Krycí list ZBV																																																			
Název a evidenční číslo Stavby: II/335 Stříbrná Skalice, průtah - stavební práce Název stavebního objektu/provozního souboru (SO/PS): II/335 Hlavní trasa		Číslo SO/PS / / číslo Změny SO/PS: 101/4	Číslo ZBV: 13																																																
Objednatel: Krajská správa a údržba silnic Středočeského kraje, příspěvková organizace Zborovská 81/11, 150 00 Praha 5, Smíchov IČ: 000 66 001 Obec Stříbrná Skalice Sázavská 3, 281 67 Stříbrná Skalice IČ: 002 35 750																																																			
Zhotovitel: Společnost Stříbrná Skalice, B E S - MTS Infra Sukova 625, 256 01 Benešov IČ: 437 92 553																																																			
<table><tr><th>část ZBV č.</th><th>Cena navrhovaných Změn záporných</th><th>Cena navrhovaných Změn kladných</th><th>Cena navrhovaných Změn záporných a Změn kladných celkem</th></tr><tr><td>13.1</td><td>0,00</td><td>0,00</td><td>0,00</td></tr></table> <table><tr><th>část ZBV č.</th><th>Cena navrhovaných Změn záporných</th><th>Cena navrhovaných Změn kladných</th><th>Cena navrhovaných Změn záporných a Změn kladných celkem</th></tr><tr><td>13.2</td><td>0,00

II/335 Stříbrná skalice, průtah – stavební práce
SO 101 – II/335 Hlavní trasa
SITUACE km 9,320 – 10,000
M 1:500

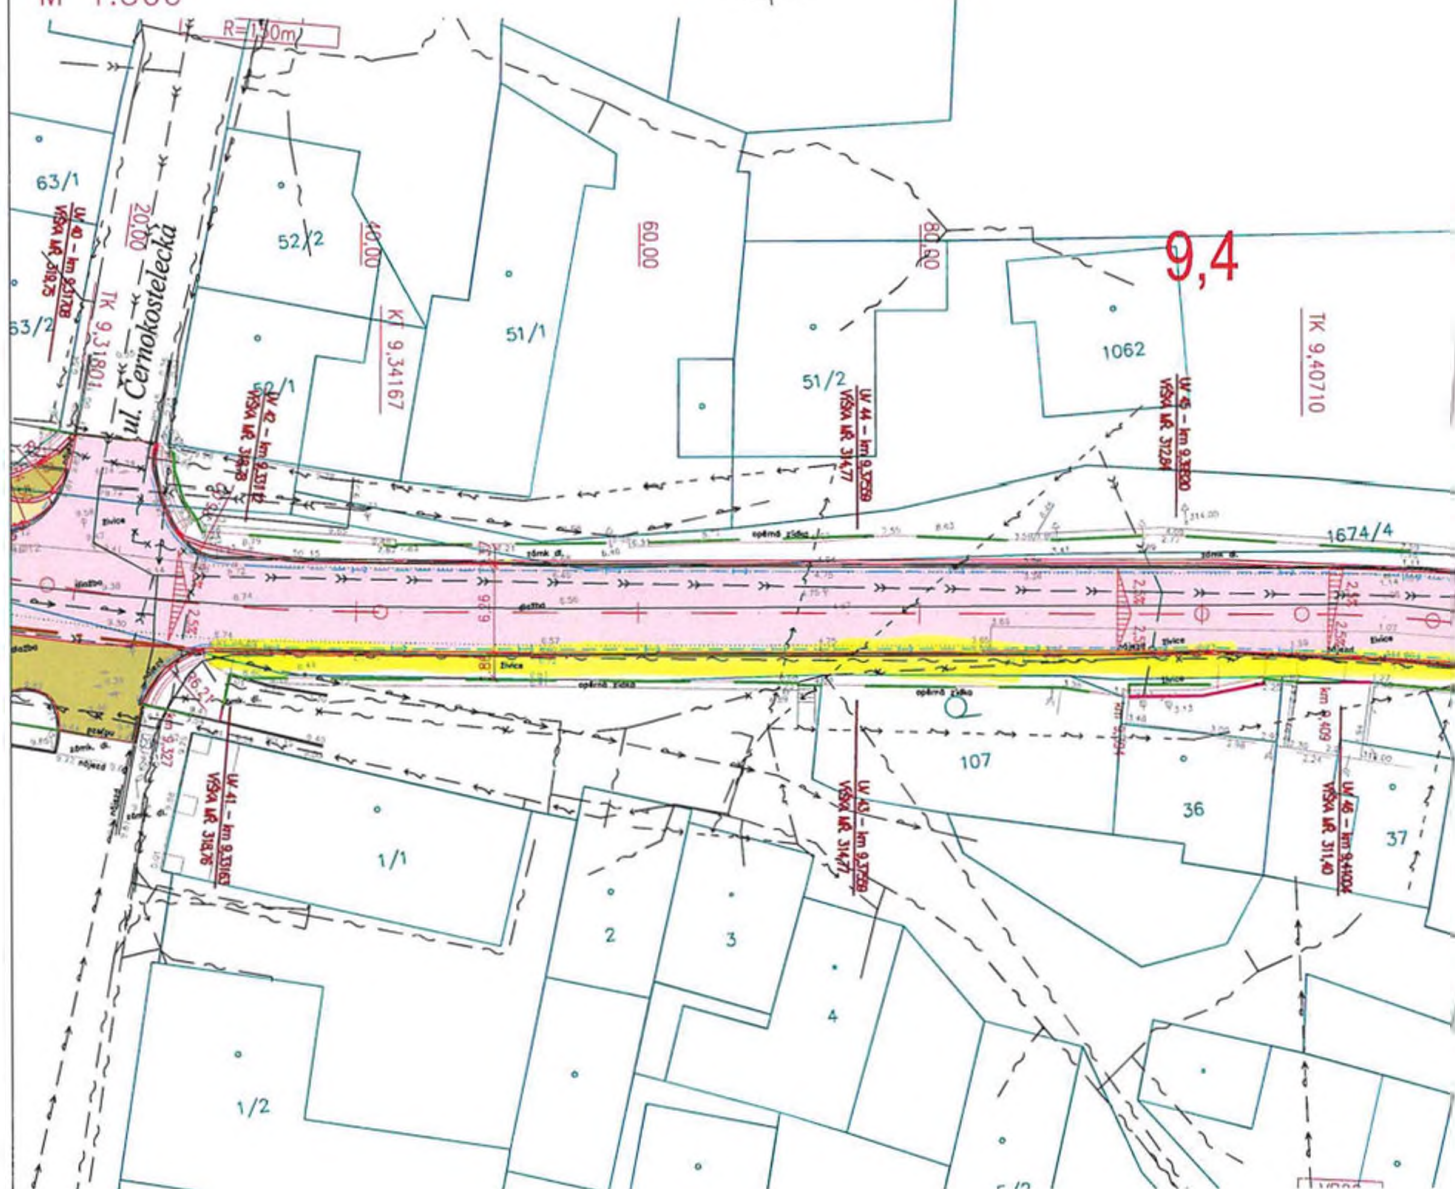
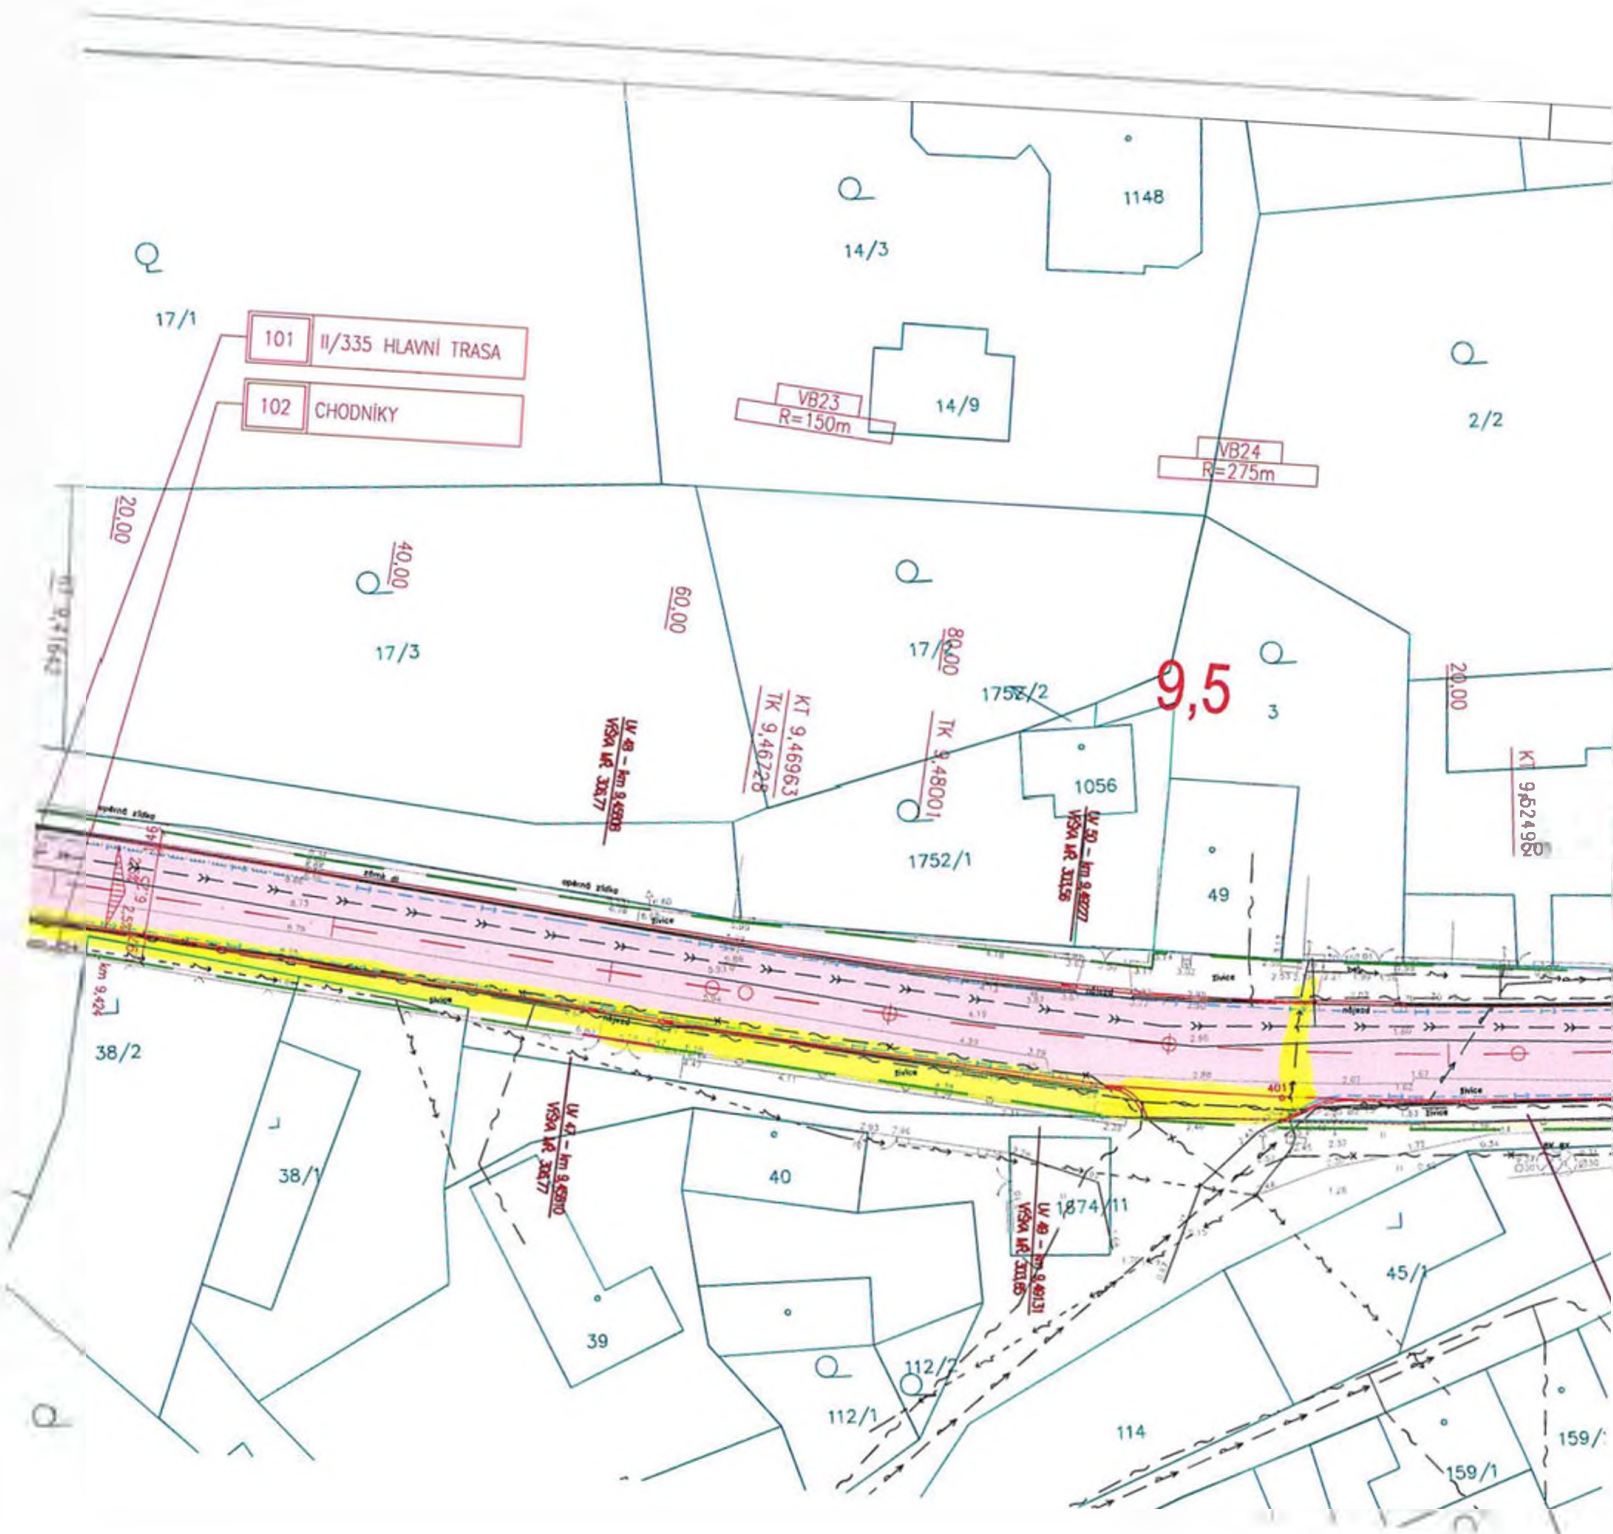
4. Rozpis ocenění Změn položek ZBV 3	1 počet listů	5	Stavební dozor
5. Přehled zařazení změn do skupin	1 počet listů	6	Supervize
6. Přehled dalších dokladů	1 počet listů		
Další doklady dle přehledu dokladů	16 počet listů		
Iniciátor změny: Zhotovitel			
Popis a zdůvodnění Změny:			
Obnažení kabelů CETIN: V rámci PDPS měly být přeloženy kabely CETIN jejich vlastníkem ještě před realizací stavby z důvodu kolize v trase nově navržené komunikace SO 101. Přeložka před zahájením stavby nebyla společností Cetin realizována a současně v době stavby komunikace neměla společnost kapacitu přeložku realizovat. Změna během výstavby (dále jen „ZBV“) se týká obnažení kabelu CETIN v souvislosti s prováděním stavebních prací na stavebním objektu (dále jen „SO“) 101 – II/335 Hlavní trasa a změny polohy nové vozovky na základě nového vytyčení oproti původnímu předpokladu Projektové dokumentace pro provádění stavby. Při úpravě aktivní zóny bylo Zhotovitelem potvrzeno, že kabely CETIN zasahují ve staničení km 9, 34 až km 9,53 cca 0,5 – 0,7 m do nové vozovky. Přílohou této ZBV je zápis ve stavebním deníku ze dne 21.07.2022 a situační výkres (doklad 07 a 10). S ohledem na realizaci dalších navazujících stavebních prací a hrozby reálného zpoždění prací z důvodu překládání kabelu CETIN, bylo příčné uspořádání uličního prostoru (viz.popis ve stanovisku AD) nepatrně modifikováno tak, aby kabely nebyly ve vozovce. Obnažené kabely byly za účasti provozního technika Cetin opětovně obsypány a následně rýha zakryta folií. Vlivem výše uvedených úprav objednatel ušetřil finanční prostředky, které by vynaložil za překládku sdělovacích kabelů. Zhotovitel tyto Skutečnosti Objednateli oznámil v rámci korespondence Ohlášení změn stavby (doklad 08). Zástupci obce Stříbrná Skalice i Krajská správa a údržba silnic Středočeského kraje (dále jen „KSÚS“) s těmito změnami souhlasili. Vyjádření TDI ze dne 23.2.2023 je součástí příloh této ZBV (doklad 12). Součástí příloh je také Vyjádření AD ze dne 02.03.2023 (doklad 11). Jedná se o Změnu nepodstatnou, která je tak podle čl. 5, odst. 1, písmeno d) resp.čl 11 Směrnice R-SM-36 Krajské správy a údržby silnic Středočeského kraje (účinnost od 29.5.2017) upřesňující provádění změn závazků dle zákona č. 134/2016 Sb., o zadávání veřejných zakázek zařazeny do Skupiny 4 jako změna nezbytná k dokončení. Z hlediska Zákona o zadávání veřejných zakázek č. 134/2016 Sb. tato Změna nepředstavuje vznik podstatné změny závazku a dle § 222, odst. 5) se jedná o změnu nezbytnou u níž není změna v osobě dodavatele možná z ekonomických anebo technických důvodů, kdy změna v osobě dodavatele by způsobila zadavateli značné obtíže (narušení postupů výstavby, nedodržení technických a technologických postupů, nebo rozdělení odpovědnosti za vady) nebo výrazné zvýšení nákladů a hodnota těchto dodatečných stavebních prací nepřekračuje 50 % původní hodnoty závazku.

Na základě nerealizace přeložky kabelu CETIN, které měl správce sítě provést, došlo ke kolizi v trase nově navržené komunikace. Na základě sdělení správce, že nemá kapacity na provedení přeložky zhotovitel provede nepatrnou modifikaci trasy kabelů tak, aby nebyla v kolizi s vozovkou.

AD Souhlasí se změnou v obnažení kabelů, jejich obsypání a dalšími souvisejícími činnostmi.

V rámci PDPS byla navržena přeložka těchto sdělovacích kabelů do chodníku, kterou měla provést společnost Cetin na základě smlouvy se Středočeským krajem. Společnost Cetin však tuto přeložku nerealizovala a neměla v době provádění stavby komunikace kapacitu přeložku realizovat. Zhotovitel v koordinaci s provozním technikem Cetin provedl obnažení kabelu z kterého vyplynulo, že se nachází blíže v chodníku oproti podkladům z vyjádření. Příčné uspořádání uličního prostoru bylo ve vazbě na tuto skutečnost nepatrně modifikováno tak, aby kabely byly uloženy v chodníku.

Na základě nerealizace přeložky kabelu Cetin správcem sítě v době realizace stavby, bylo nutné provést vyhledání kabelu ručními výkopovými pracemi a následně provedení ochrany tohoto kabelu v prostoru chodníku. Jednalo se nepředvídatelnou událost, která byla nutná k řádnému dokončení díla.
